Modifisering av sotluke P-21 eller Fe-24

Redusert avstand fra sotluke til brennbart materiale.

Blå katalog:
Nr.: 27
Mars 2002

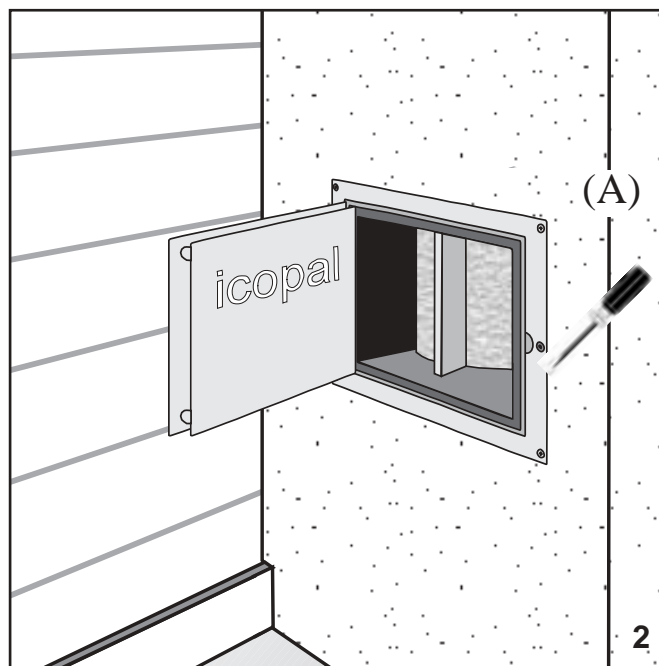
Forskriftene krever normalt minimum 30 cm avstand fra sotlukedør til brennbart materiale. Dersom det er ønskelig å plassere sotluke P-21 eller FE-24 inntil en trevegg som fig. 1 viser, er dette mulig og tillatt under følgende forutsetning:

1. Luken skal etterisoleres ved hjelp av brannstein BS-22. (Vårt varenr. 001086)
2. Sørg for at bunnen i sotlukene er støpt opp til kanten av karmen og skråner svakt innover.
3. Karmen skal ha hengslene vendt *mot* veggen.
4. Hvis karmen må snues, skru ut de 4 hjørneskruene. Karmen deles ved å slå inn en skrutrekker som kile (A), og bryte forsiktig for å løsne. Snu karmen og skru fast.
5. Brannsteinen plasseres innenfor døren som fig. 2 viser.
Den skal alltid være på plass, men tas ut ved fjerning av sot.
